**Le Directeur départemental
 des territoires de l'Allier**

OBJET : Parc photovoltaïque au sol sur la commune de Pouzy-Mesangy
 Avis DDT sur le contenu de l'étude préalable agricole

Figure 1 : Emprise du projet à l'échelle de la commune et implantation des panneaux photovoltaïques sur les parcelles concernées par le projet (source : EPA)

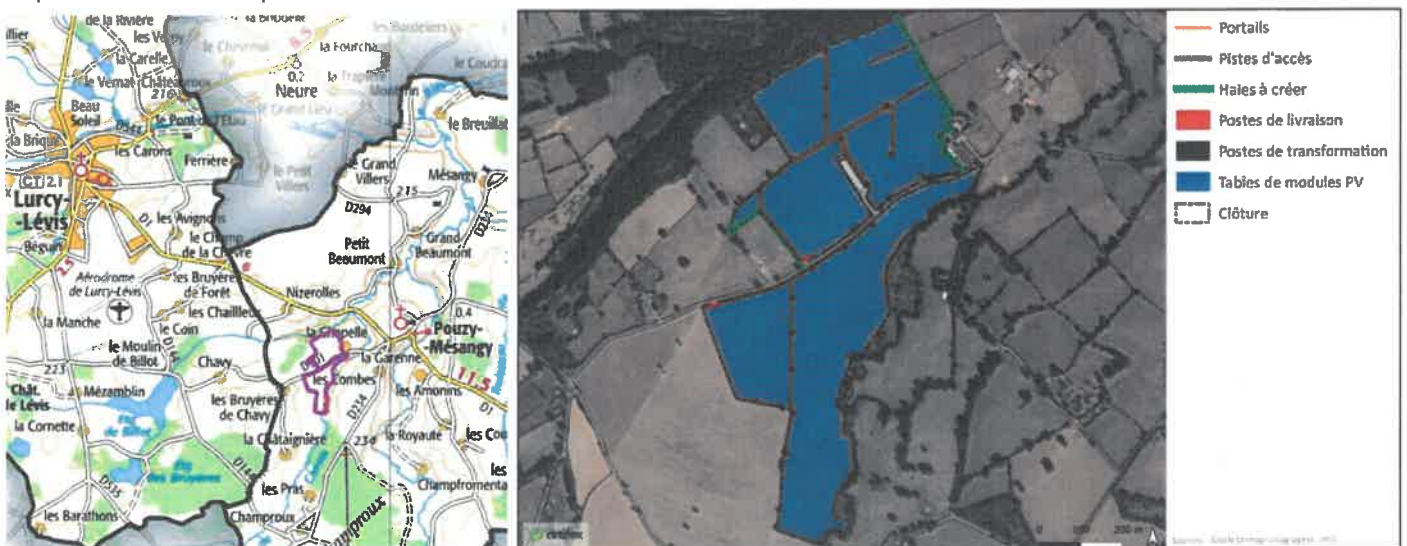
L'EPA mentionne les différentes variantes d'implantation ayant été envisagées sur le site du projet, en fonction des enjeux techniques environnementaux. L'implantation retenue des panneaux PV permet d'éviter des zones où sont localisées des espèces protégées. Cependant, le porteur de projet n'indique pas la recherche de zones dégradées ou artificialisées, prioritaires pour l'implantation de panneaux PV.

Les espacements inter-rangées seront de 2,74 m et la hauteur minimale des panneaux sera de 0,8 m. Un bâtiment d'élevage inutilisé sera mis à disposition de l'exploitation. Ces espacements ne correspondent pas aux recommandations de l'IDELE pour une production ovine (1m de hauteur minimum, 4 m entre rangées). Parmi le matériel nécessaire au projet, l'EPA indique un tracteur adapté et du matériel de fauche, mais cela semble peu réaliste au regard de l'espacement disponible entre panneaux.
